**Motoricky ovládané dveře – Bezpečnost  
při používání – Požadavky a zkušební metody****ČSN  
EN 16005  
OPRAVA 1****74 7040**

idt EN 16005:2012/AC:2015-06

## Corrigendum

**ČSN EN 16005 (74 7040) Motoricky ovládané dveře – Bezpečnost při používání – Požadavky a zkušební metody** z května 2013 se opravuje takto:

Obrázek C.2 – Jednokřídlové posuvné dveře

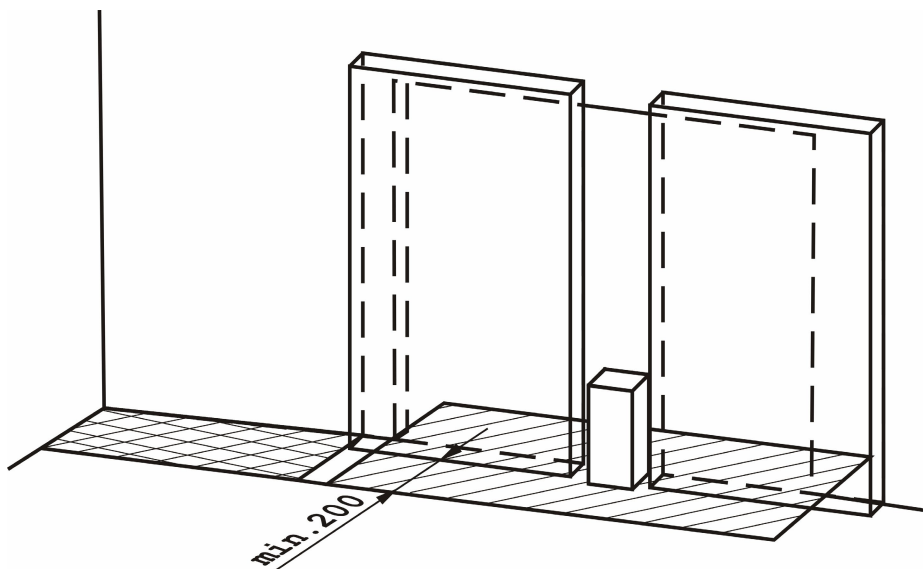
Obrázky C.2, C.3, C.4, C.5 a C.6 se opravují:
